施設名	本梅川
提案区分	安心・安全整備
提案箇所	亀岡市宮前町宮川（仮谷橋上下流）
提案内容	土砂浚渫
現在の状況	仮谷橋付近は河川断面が広がっていることもあり、堆積が見られる。 なお、H24で浚渫を行ったゴム堰（提案箇所118）の下流である。

現況写真

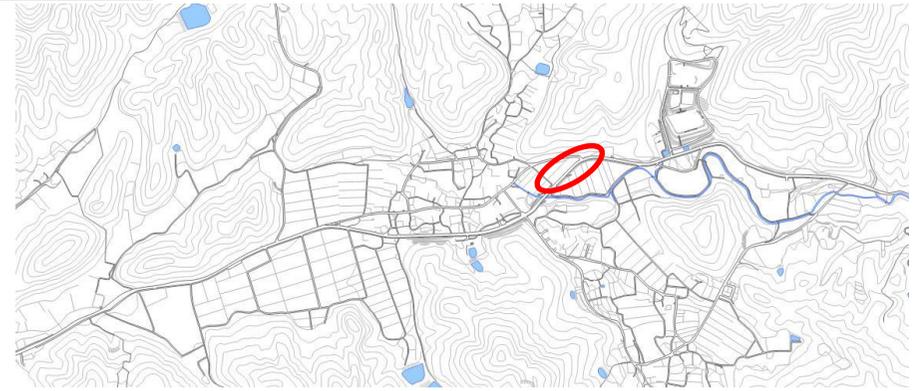
施設名	宮前千歳線
提案区分	安心・安全整備
提案箇所	亀岡市宮前町神前 (段川)
提案内容	道路照明灯の設置
現在の状況	基準上、道路照明の設置箇所に該当しない。

審査結果	実施しない (設置基準に照らし不要であるため)
------	-------------------------

位置図

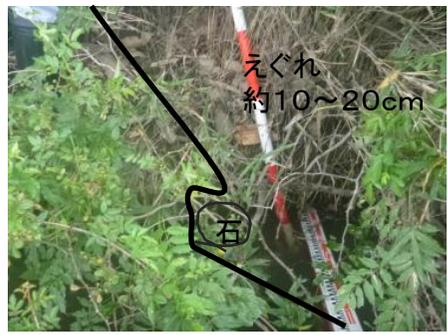
施設名	本梅川
提案区分	安心・安全整備
提案箇所	亀岡市宮前町猪倉
提案内容	護岸改修
現在の状況	北側合流部付近。農業用排水路との合流部は本梅川堤防が下がるなど霞機能を有する部分。河床の洗掘は見られない。自然河岸の法尻のえぐれが若干みられるが、自然河岸の変状にまではいたっていない。(市町村共同型 亀岡-9と同一箇所)

河床の洗掘無し (水深 約40cm (堰上げ中))

若干の法尻のえぐれ (えぐれ 約10~20cm)

実施しない (早期対応の必要性はない。経過観察を続ける)

現況写真

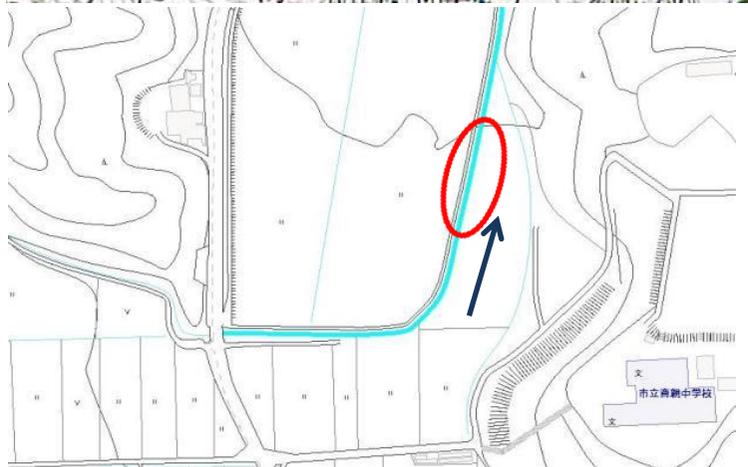
施設名	北川
提案区分	安心・安全整備
提案箇所	亀岡市本梅町中野 (昨年度の浚続き約100m)
提案内容	護岸改修および土砂浚渫
現在の状況	土砂の堆積は見受けられない。

実施しない (早期対応の必要性はない。経過観察を続ける)

現況写真

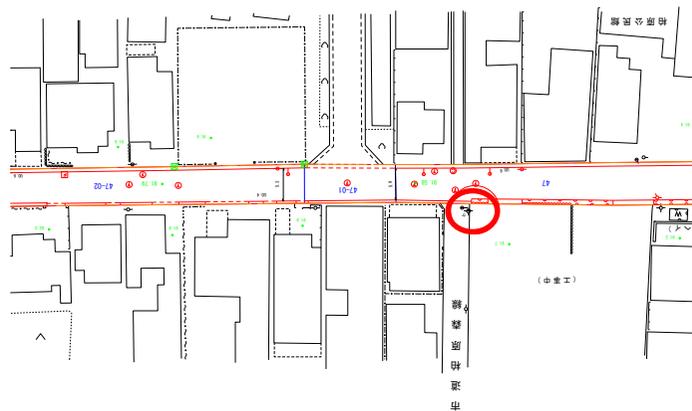
施設名	王子並河線
提案区分	安心・安全整備
提案箇所	亀岡市篠町柏原
提案内容	道路照明灯の設置
現在の状況	市道との交差点で、電柱には街灯が設置されているが、横断歩道部に道路照明灯は設置されていない。

実施② (地元及び関係機関との調整が必要)

位置図

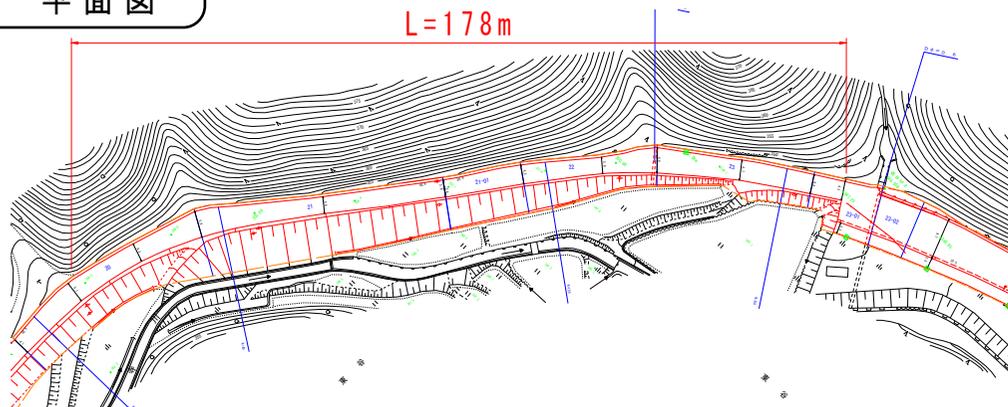
施設名	柚原向日線
提案区分	安心・安全整備
提案箇所	亀岡市西別院柚原 柚原から万願寺方面
提案内容	落石防護柵の設置
現在の状況	所々岩肌が見えている箇所があるが、落石の恐れは少なく緊急性はない。

実施しない (早期対応の必要性はないため)
